Spiel- und Freizeitfläche Werneuchener Wiese, Kniprodestraße

Dokumentation der Öffentlichkeitsbeteiligungen

Dienstag, 20. Mai 2025 - Variantenvorstellung und Diskussion

Variante 1

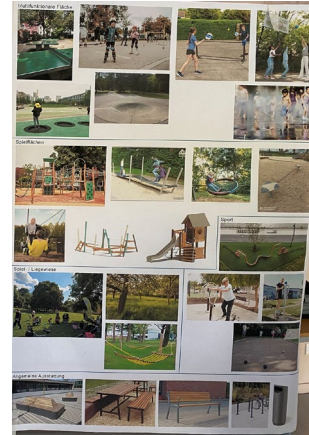
Im Vergleich der beiden Varianten erhielt die Aufteilung der Flächen in Variante 1 im Rahmen der Diskussion deutlich mehr Zustimmung. Der Vorschlag zu eingearbeiteten Hügeln (Bodenmodellierung) aus der Variante 2 soll nach Möglichkeit aber in der finalen Entwurfsvariante ebenfalls berücksichtigt werden.

Themen	Fragen/ Hinweise aus der Diskussion	Antworten
Ausstattungsangebote mit Spiel- und Sportgeräten	- Das Ziel, einen Angebotsschwerpunkt für ältere Kinder, ab ca. 12 Jahre, zu schaffen, würde in Variante 2 weniger erreicht. Die Ausstattungsangebote mit Spiel- und Sportangeboten wären in Variante 1 für die Zielgruppe attraktiver. - Für ältere Kinder wird eine Skateanlage vermisst. Die im Volkspark liegende Anlage ist übernutzt und gehört zudem zum Angebot des Nachbarbezirks. - Die Angebote für Kleinkinder (mit Sandkasten) wären in der Nachbarschaft ausreichend vorhanden. Die in den Entwürfen vorgesehenen Investitionen in Kleinkinderspielflächen sollten sinnvoller in Verschattungsanlagen investiert werden. - Bei der Anlage einer multifunktionalen Spielfläche soll bei einer Streetball-Anlage darauf geachtet werden, dass ein "ordentliches Brett und Ring" für den Ballwurf installiert sind. Die dazu gezeigten Beispiele auf den Fotos zu den Entwurfsvarianten seien ungeeignet. - Für die Altersgruppe ab 16 Jahre (Jugendstandorte) seien zu wenig Angebote mit lauschigen Ecken und Sitzcken mit Überdachung in den Varianten vorgesehen - Es sollen auch Angebote für Senioren berücksichtigt werden.	- Die Ausgewogenheit der Angebote sei aus Sicht der Planer*innen bei beiden Varianten ähnlich. Die Variante 1 berücksichtigt allerdings eine etwas größere Fläche für Multifunktionsangebote, während die Variante 2 mehr Naturfläche bereithält. - Eine Skate-Anlage ist mit einer starken Versiegelung der Fläche verbunden, welche hier nicht zum Ziel des nachhaltigen ökologischen Beitrags im Freiraum passt. Auch sind solche Anlagen lärminintensiv. Bei der Vielzahl an Wünschen aus den Beteiligungsverfahren konnten zudem nicht alle Wünsche berücksichtigt werden. - Der Fokus für zu schaffende Sport- und Spielflächen liegt auf der Altersgruppe ab 12 Jahren. Dennoch sollen nach Forderung des Fachbereichs Spielplatzplanung des Bezirks auch altersgruppenübergreifende Angebote entstehen, um die Spiel- und Freizeitfläche zu einem attraktiven Ort nicht nur für ältere Kinder zu machen. - Hinweis wird in die Abwägung zu den Materialien zwischen Langlebigkeit/Wartungsarm und Nutzungsqualität einbezogen. - Das Angebot in den beiden Varianten wird auf diesen Aspekt hin überprüft. - In den Entwürfen sind bereits Fitnessangebote für Senioren berücksichtigt, die im finalen Entwurf erhalten bleiben.

Themen	Fragen/ Hinweise aus der Diskussion	Antworten
Ausstattung zur Klimaanpassung/ Wasser und Natur/ Regenwasser	- Anlagen mit Wasserspiel/Nebeldüsen etc. sind ggf. wartungsanfällig. Wie kann eine dauerhafte Instandhaltung gewährleistet werden? - Unter Berücksichtigung von Kosten sollten ggf. günstige Verschattungselemente wie Sonnensegel anstatt Pergola geprüft werden.	- Es gibt durchaus robuste Beispiele mit "Klima-Brunnen", z.B. auf dem Marktplatz in Friedrichshagen in Treptow-Köpenick. - Sonnensegel im öffentlichen Raum sind deutlich anfälliger für Vandalismus als robuste Pergola-Anlagen. Dauerhafte wartungsarme, schattenspendende Ausstattungselemente sind ein wichtiger Berücksichtigungspunkt in der Planung. Als zusätzliche kleinere Elemente soll der Einsatz von Sonnensegeln an geeigneten Stellen aber nochmals geprüft werden.

- Welche Flächen sind Regenwasserversickerungsflächen? - Werden die Wegeflächen mit versickerungsfähigen Belägen ausgestattet?	- Der überwiegende Anteil der Flächen ist für die Versickerung von Regenwasser geeignet. Für einige der Spiel- und Sportflächen, die aus den Beteiligungsergebnissen hervorgegangen sind, werden wasserundurchlässige Beläge erforderlich. Dennoch bleibt die Gesamtfläche von der Kanalisation abgekoppelt, so dass im Rahmen eines Regenwassermanagements die komplette Versickerung des Regenwassers über Mulden auf der eigenen Fläche organisiert wird. - Die Beläge der Wegeflächen sind noch in der Abwägung zwischen wassergebundenen Wegeflächen und befestigten Flächen. Für wassergebundene Flächen werden in der Herstellung weniger Energie und Ressourcen benötigt, sind zum Teil versickerungsfähig, aber aufwändiger in der Instandhaltung.
--	---	--

Themen	Fragen/ Hinweise aus der Diskussion	Antworten
Klimaanpassungsmaßnahmen/ Finanzierung	- Bedeutung von Schattenplätzen bei zukünftigen Hitzewellen für Mensch und Umwelt. - Beide Entwürfe hätten zu wenig Schattenspende und Begrünung. - Im Zweifel sollte bei zu wenig finanziellen Ressourcen die Verschattung priorisiert werden im Vergleich zu Ausstattung mit Spiel- und Sportgeräten. - Die Entwürfe sollten bei den Angeboten mehr Überdachungen als Sonnen- und Regenschutz berücksichtigen.	- Diese Aspekte werden im Rahmen begrenzter Fördermittel in der Abwägung der Ausstattung berücksichtigt. Es wird geprüft, ob das Angebot an Kinderspielgeräten zugunsten von Verschattungselementen ggf. verringert wird. Laut Planungsauftrag sind Spiel- und Sportflächen mit Ausstattung nachzuweisen, deshalb ist nur eine geringfügige Reduzierung möglich.

Themen	Fragen/ Hinweise aus der Diskussion	Antworten
Ausstattung allgemein	- Mehr Angebote für Ältere sollen ergänzt werden (mehr generationenübergreifende Angebote). - Öffentliche Toilette fehlt in beiden Varianten, trotz Anregung bei den Teilnehmungsveranstaltungen. - Café/Kiosk-Angebot fehlt, trotz Anregung bei den Teilnehmungsveranstaltungen	- Im Rahmen der Sitzmöglichkeiten wird dieser Aspekt in Bezug auf Bequemlichkeit (Rücken- und Armlehnen) in der weiteren Planung berücksichtigt. - Das Straßen- und Grünflächenamt hat kein Budget für den Betrieb von öffentlichen Toiletten in Parkanlagen bzw. auf Spielplätzen. Es wird geprüft, ob ggf. über das Modellprojekt für klimafreundliche Parktoiletten der Senatsverwaltung für Mobilität, Verkehr, Klimaschutz und Umwelt für den Standort eine kostenlose Trockentoilette eingeplant werden kann. - Aufgrund der Zielstellung für eine Spiel- und Freizeitfläche stehen für den Bau eines Cafés oder eines Kiosks keine Fördermittel bereit. Darüber hinaus wäre für den Betrieb eines solchen Angebotes ein Betreiberkonzept notwendig, welches an dieser Stelle durch den Bezirk nicht angestrebt wird.

Themen	Fragen/ Hinweise aus der Diskussion	Antworten
	- Trinkbrunnen fehlt, trotz Anregung bei den Beteiligungsveranstaltungen - Baumpflanzungen: Wie wird die Pflege sichergestellt? - Es wird angeregt einen Auslaufplatz für Hunde zu integrieren. - Welchem Zweck dienen in den Entwürfen die Hügel (Flächenmodellierung)?	- Wasserspender werden in Berlin durch die Berliner Wasserbetriebe mit Unterstützung durch das Land Berlin an zwischenzeitlich 240 Standorten betrieben. Im Rahmen der Planung wurde der Standort angefragt, durch die Berliner Wasserbetriebe aber bisher leider abgelehnt. - Für die neu gepflanzten Bäume ist eine Entwicklungspflege über drei Jahre eingeplant. Anschließend wird die Pflege durch das Straßen- und Grünflächenamt betreut. - Mit der Zielstellung für eine Spiel- und Freizeitfläche mit rund 3.000 m² Spielfläche ist aufgrund der Größe des Grundstücks ein Hundeauslaufgebiet nicht realisierbar. Es wird z.B. auf die Hundeauslauffläche im Anton-Saefkow-Park hingewiesen. - Die Anlage von Erhöhungen (Hügel) entspricht dem Wunsch aus den Beteiligungsveranstaltungen, insbesondere aus der Kinder- und Jugendbeteiligung. Die Bodenmodellierung ermöglicht mit der Veränderung der Lage Liegeflächen, Aussichtspunkte und "gefühlte" Lärmbarrieren.

Themen	Fragen/ Hinweise aus der Diskussion	Antworten
Materialien	- Bei Spiel- und Sportgeräten sowie Sitzgelegenheiten soll bei der Verwendung von Stahl wegen der Hitze Problematik über Alternativen nachgedacht werden.	- Dieser Hinweis wird bei der weiteren Planung in der Abwägung zwischen Robustheit/Wartung und Nutzbarkeit auch in Hitzeperioden berücksichtigt.
